Sujet : [INTERNET] Enquête publique du parc éolien des Chaumes à Paizay-Naudouin-Embourie (16) : contribution

Enquête publique

Projet de parc éolien les Chaumes – Paizay-Naudouin-Embourie

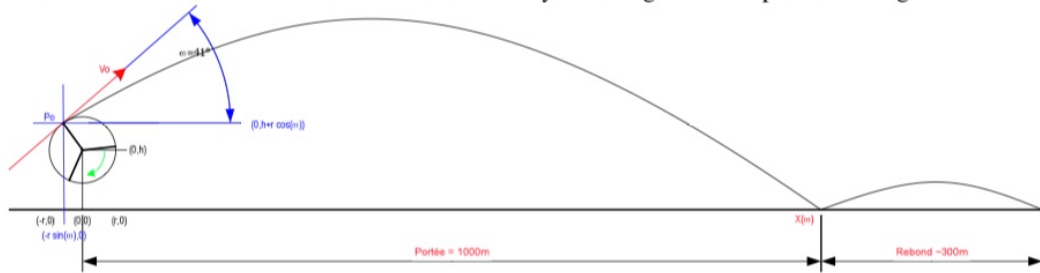
Page 16 : **Tableau 2 : Les paramètres de risques pour le projet des Chaumes**

Comme toujours les « distances de risque » sont sous-estimées.

Par exemple pour la Vestas V150 4.2 MW***, les distances à prendre en considération, résultant d'un calcul physique (effet de fronde), non « d'une zone d'effet non justifiée », sont plus importantes : projection de pale et morceau de glace : distance 772,62 m, à comparer à 500 m et 413 m.
